改善箇所説明図

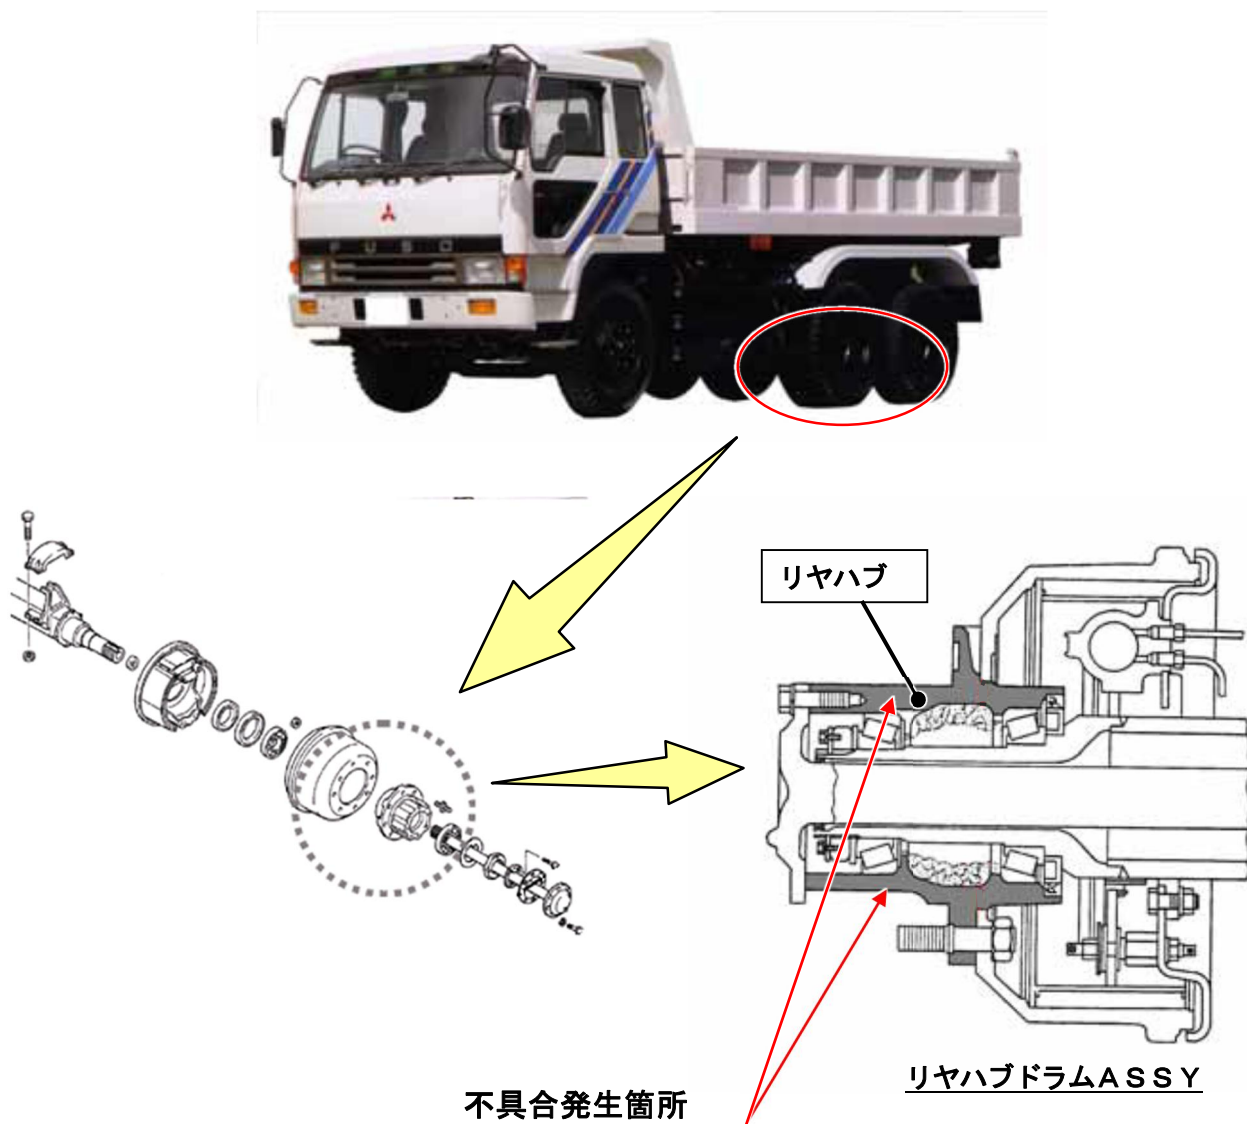
リヤハブにおいて、補用品の供給が不適切なため、当該部品が現行品から旧品に交換されたものがある。

全車両、リヤハブを点検し、旧品が装着されていた場合は現行品に交換する。
